改善箇所説明図

基準不適合発生箇所

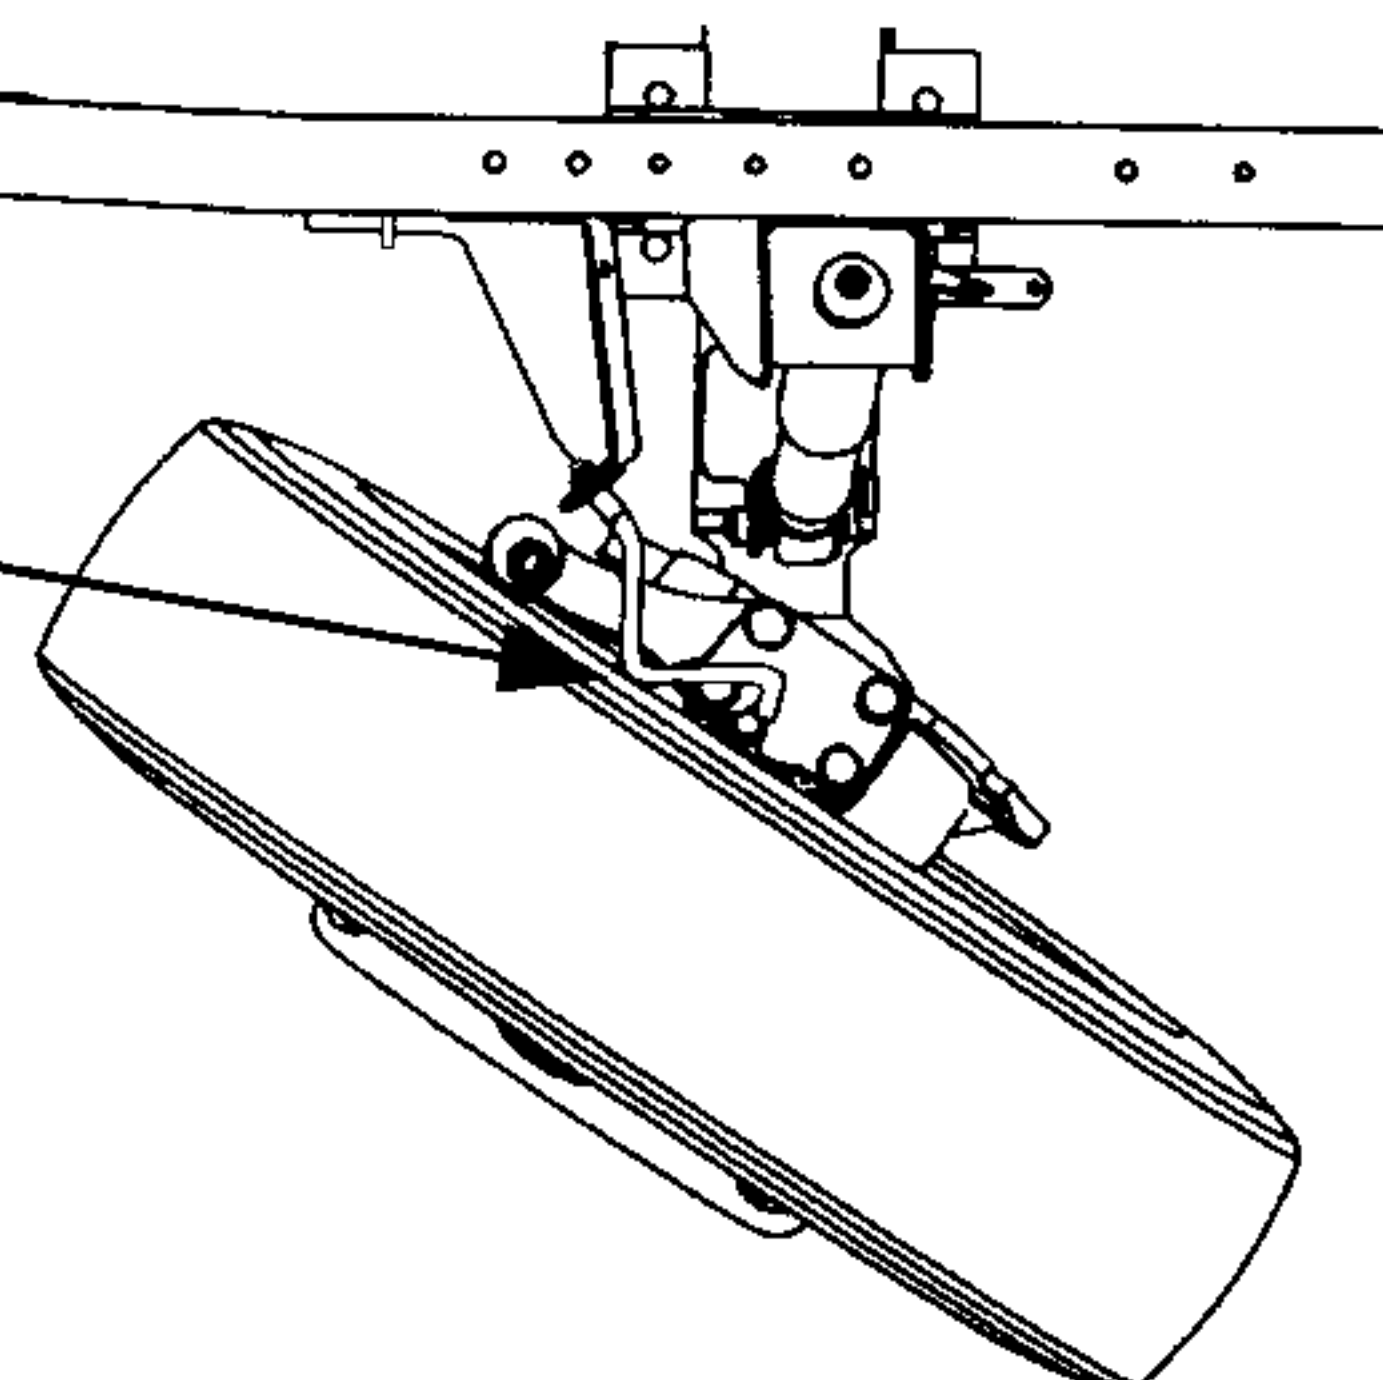
制動装置において、前輪用ブレーキホースの構造及びブレーキホースを取り付けているブラケットとホイールシリンダーとの位置関係が不適切なため、ブレーキホースを振じって取り付けた場合、操舵時にフロントタイヤ側面と当該ホースが接触することがあり、そのままの状態で使用を続けると、当該ホースに穴があき、ブレーキ液が漏れ、最悪の場合制動力が低下するおそれがある。
